再処理施設に関する設計及び工事の計画

(高放射性廃液貯蔵場(HAW)の耐津波補強工事)

令和2年7月16日

国立研究開発法人日本原子力研究開発機構

別図-2 蒸気凝縮水配管の移設範囲概要図

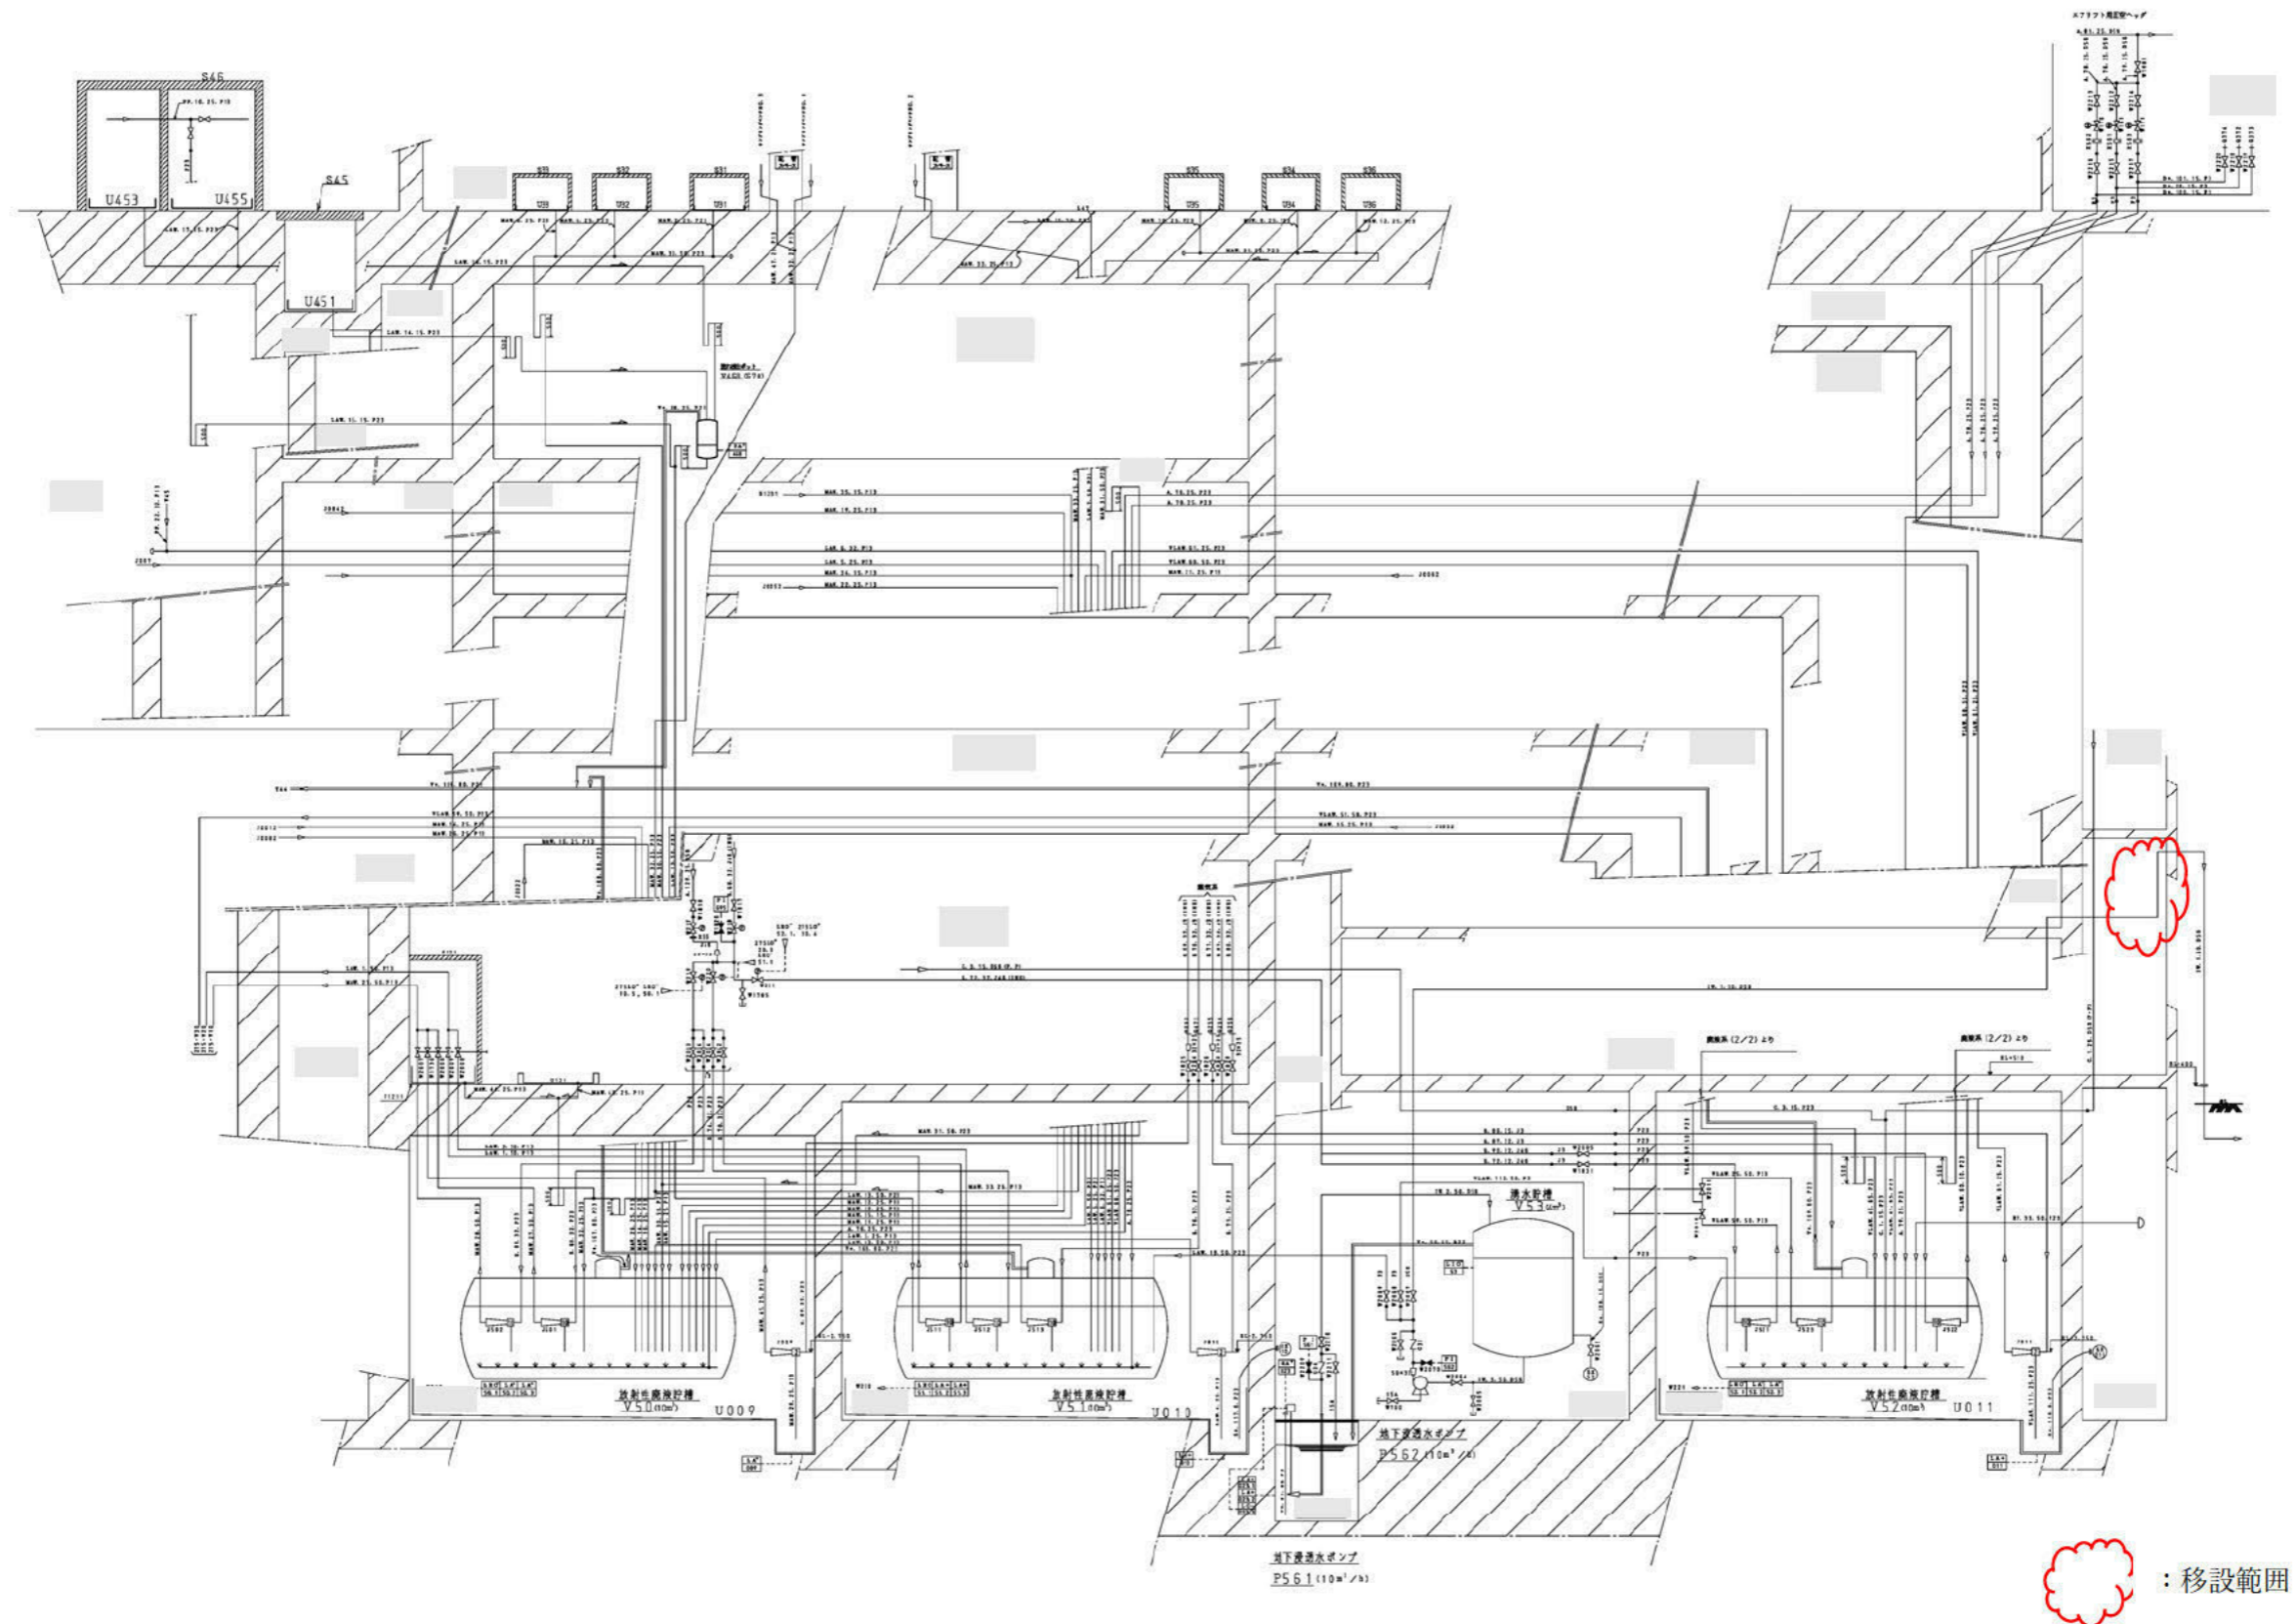
今回、高放射性廃液貯蔵場(HAW) の津波防護として HAW 建家開口部周辺外壁の増打ち補強に伴い、増打ち補強の範囲と干渉する配管の一部移設として、蒸気凝縮水配管、地下浸透水配管、屋内消火栓配管の移設を行う。

本申請に係る配管は、再処理施設の性能に係る技術基準第七条に基づき実施する建家開口部の補強に伴い、補強工事と干渉する配管の移設を行うものである。移設する配管は、蒸気凝縮水配管、地下浸透水配管及び屋内消火栓配管であり、既設と同じ口径及び材質とし、機能・性能に影響与えないようにする。移設計画の概要を別図-1に示す。また、移設の範囲を別図-2 ～ 別図-4に示す。
